## PROVINCIA DI FERMO

#### COPIA DI DETERMINAZIONE

**Oggetto: Autorizzazione Unica Ambientale DPR 13/03/2013 n.59 per l'attività di deposito e lavorazione di materiali metallici, in via Piannenza snc, nel Comune Sant'Elpidio a Mare, della ditta Romanelli Tommaso Srl (C.F. 03095780833), ai fini della gestione dei rifiuti e per lo scarico in pubblica fognatura.**

**OGGETTO:** Autorizzazione Unica Ambientale. D.P.R. 13 marzo 2013, n.59 – Art. 124 D.Lgs. 152/2006 e s.m.i. – Autorizzazione allo scarico di acque reflue industriali in pubblica fognatura recapitante al depuratore Mazzini di P.S. Elpidio.  
**Ditta:** Romanelli Tommaso srl via Piannenza snc – Sant'Elpidio a Mare.  
**Centro raccolta e trattamento veicoli fuori uso.**  
***Parere gestore pubblica fognatura.***

Allegato n. 1 – planimetria allegata all’istanza AUA con evidenziato il pozzetto fiscale.

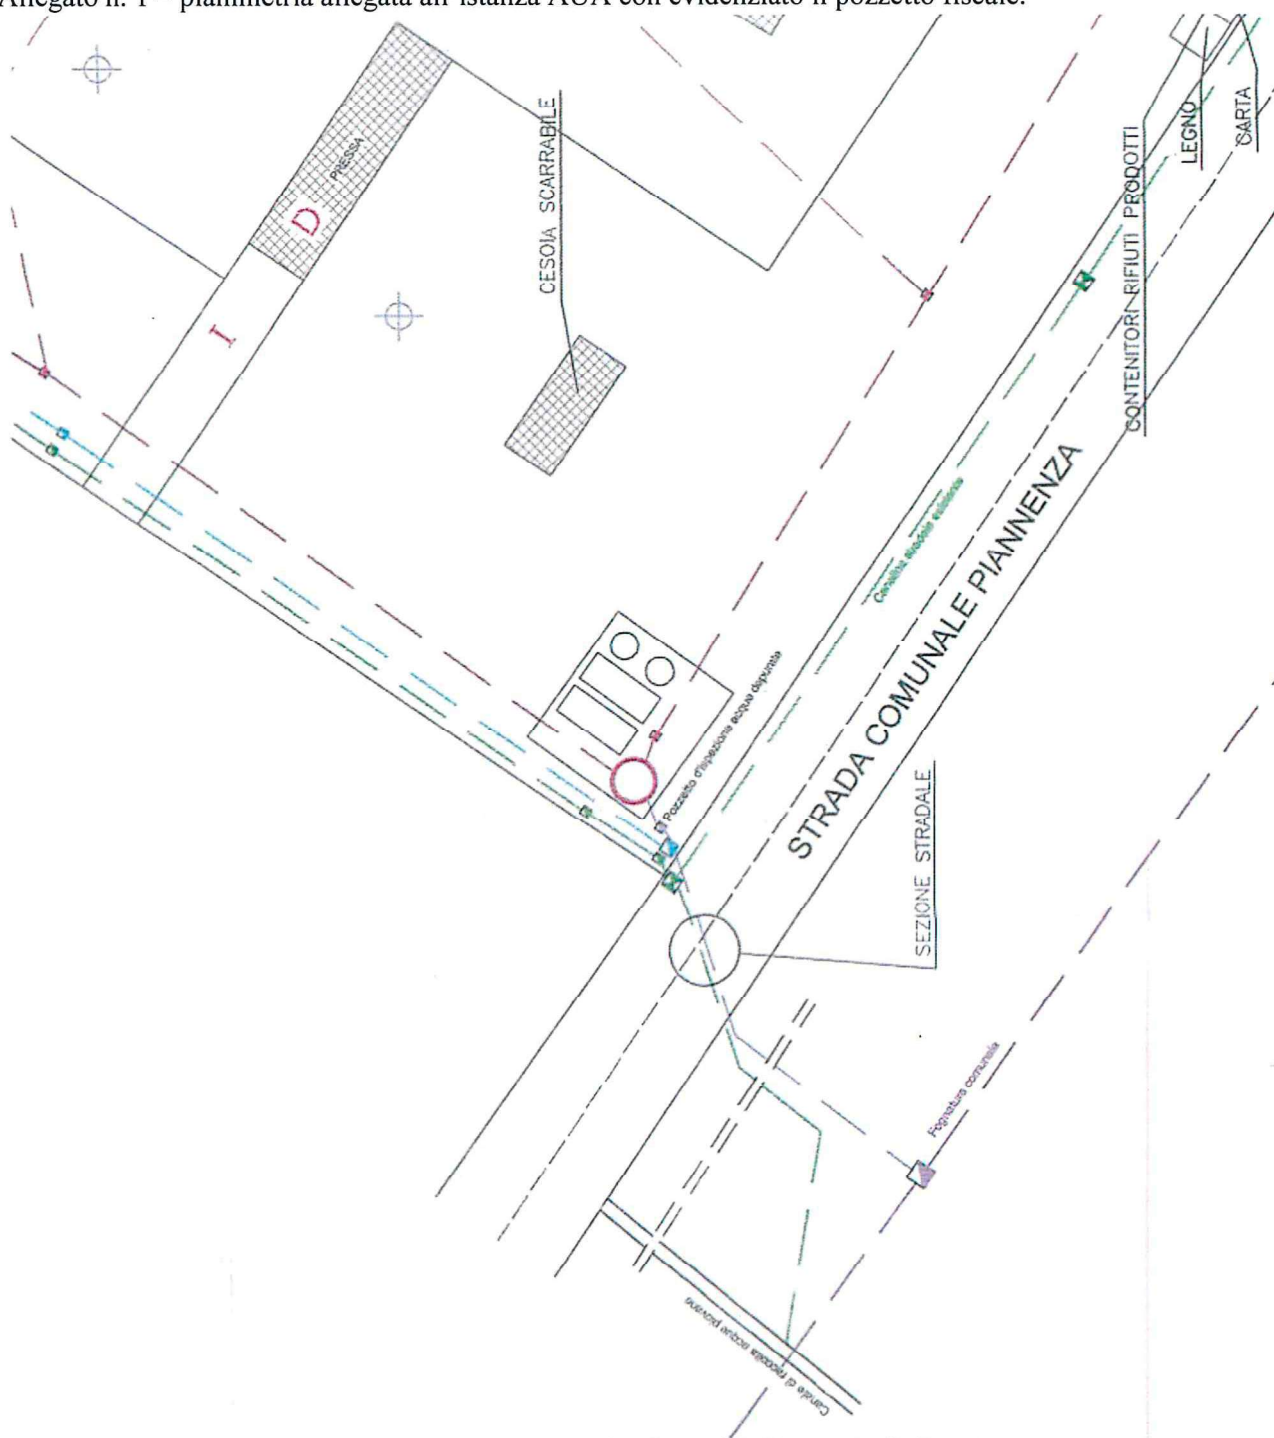
2. **garantire che lo scarico in pubblica fognatura proveniente dalle acque di dilavamento dei piazzali rispetti i limiti della tabella 3 dell'allegato 5 alla parte terza del D.Lgs. 152/06 per lo scarico in corpo idrico superficiale, per i parametri idrocarburi totali- Cadmio- Zinco – Cromo Totale – Cromo VI – Nichel – Rame - Piombo, nel pozzetto di ispezione subito a valle dell'impianto di trattamento delle acque di prima pioggia privato individuati nella planimetria (allegato n. 1);**

La planimetria allegata alla presente costituisce parte integrante del presente parere. Qualsiasi variazione venga fatta all'interno del perimetro aziendale dovrà essere immediatamente comunicata a Tennacola SpA.
